日本原燃(株)再処理事業所における汚染された物品の不適切な管理に係る保安規定違反と今後の対応について

平成30年12月19日
原子力規制庁

図 1 高レベル廃液ガラス固化建屋 ポンプ交換時の作業員配置

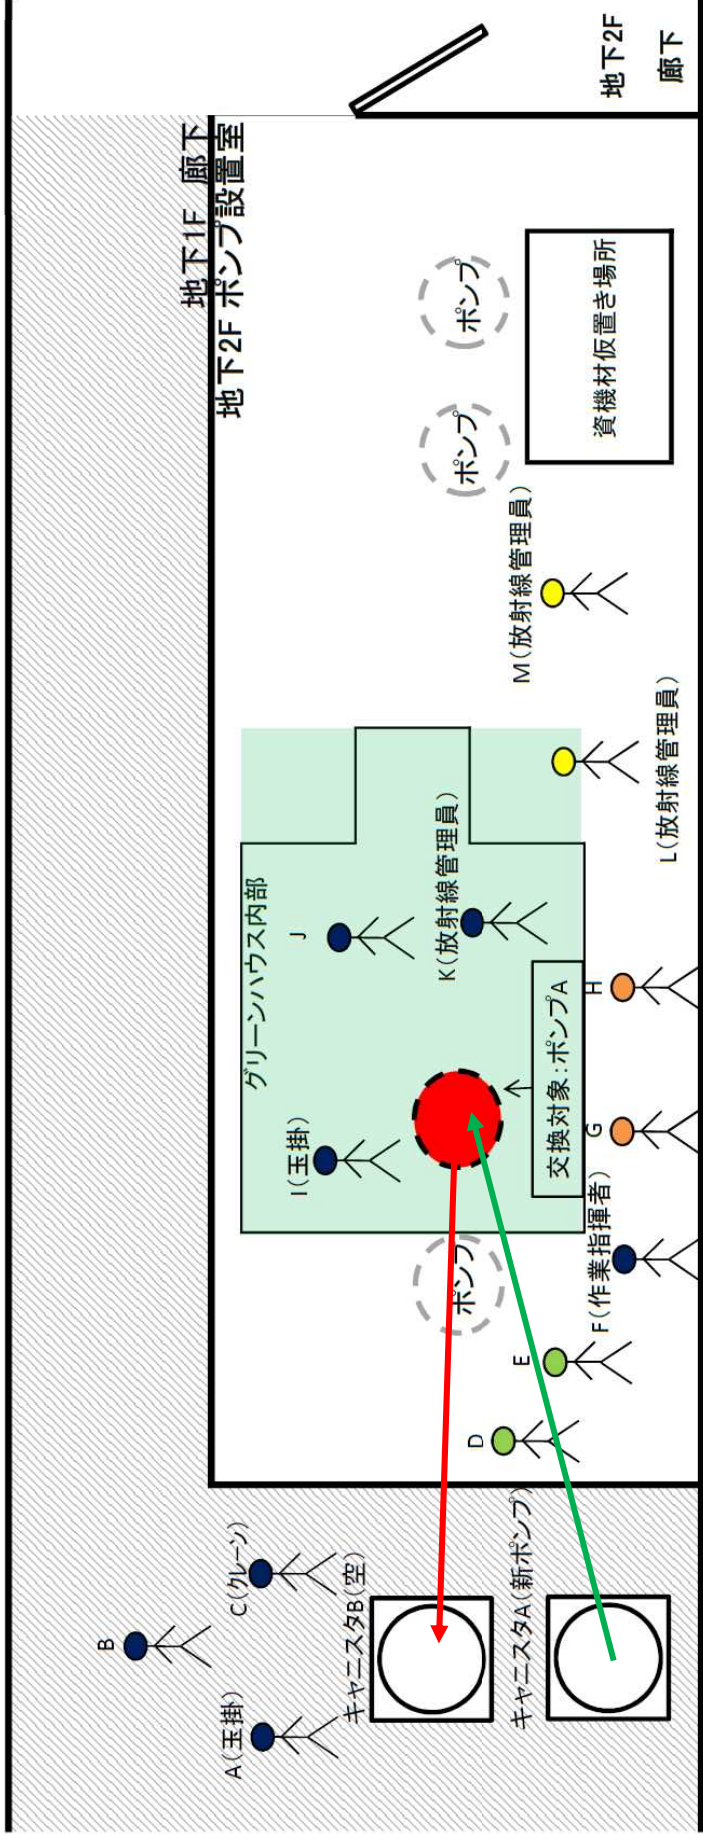
- 平成30年8月9日、交換用の新しいポンプを収納した収納容器（以下「キャニスタA」という。）と分解調査対象のポンプAを収納するための収納容器（以下「キャニスタB」という。）を予備品組立試験建屋からガラス固化建屋に搬入し、ポンプの交換作業を実施。ポンプAをビニールバッグで養生し、キャニスタBに収納した。
- 原燃の社内規定である放射線作業細則に基づくと、ポンプAを取り出し、キャニスタBに収納した時点で、キャニスタBの表面に汚染物表示を行うべきであったが、この措置が行われなかった。また、ポンプAを収納容器に入れ、ガラス固化建屋内に一時保管するための作業計画書は策定されていなかった。さらに、作業は協力企業社員が担当したが、本作業に関する要求事項を原燃が明確に伝えた文書は存在せず、汚染物表示や、作業前の準備、作業の実施及び作業の完了状況について誰が何をどこまで確認するのか判然とせず、それらの作業の実施及び管理の記録は存在しなかった。
- 交換作業時、原燃社員2名が立ち会っていたが、上記の問題点に気づきを持たなかったため、改善が図られなかった。
- ポンプAを収納した後も、キャニスタBには、「空キャニスタ」とテープにマジック書きの表示が貼付けされたままであった。

図 2-1 高レベル廃液ガラス固化建屋 収納容器を保管していた場所

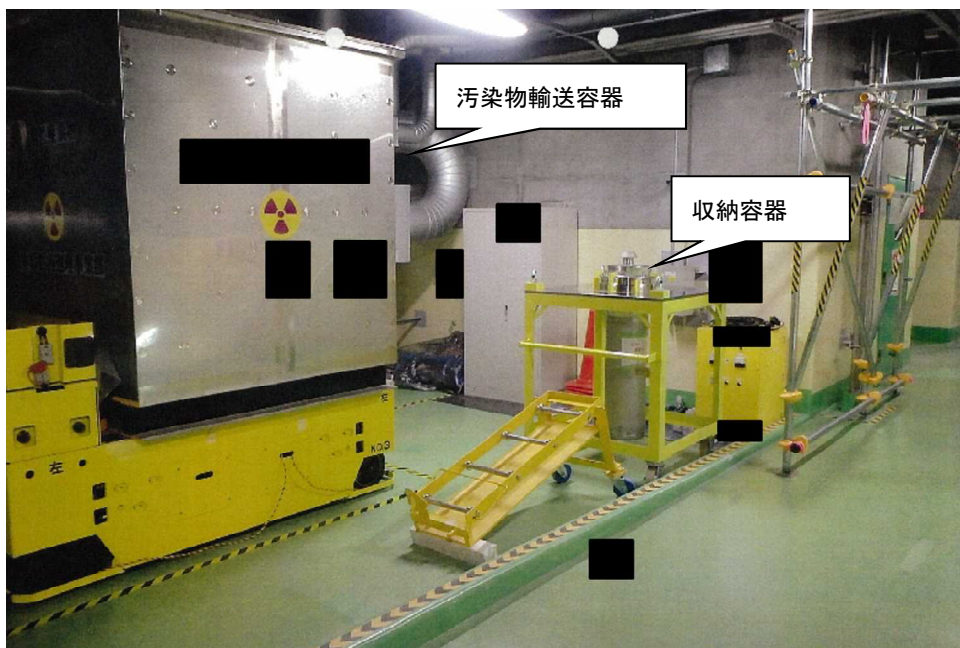
明確にした上で管理すべきところ、これらを実施せずに、搬出するまでガラス固化建屋に仮置されていた。また、物品の保管に係る社内手続きをせず、保管場所に掲示する保管物品の目録に当該容器の記載をしないまま保管していた。そのため、ポンプAの一時的な保管について、正規の表示が付されていないことのみならず、保管期間や管理責任者が定められていなかったほか、パトロールなどでキャニスタBの異常の有無の確認を実施したか否かを確認できなかった。上記の状況から、ポンプAをキャニスタBに収納し、仮置きを開始した翌日から開封当日までの約3ヶ月間、ポンプAは汚染物品としての適切な管理がなされていなかった。
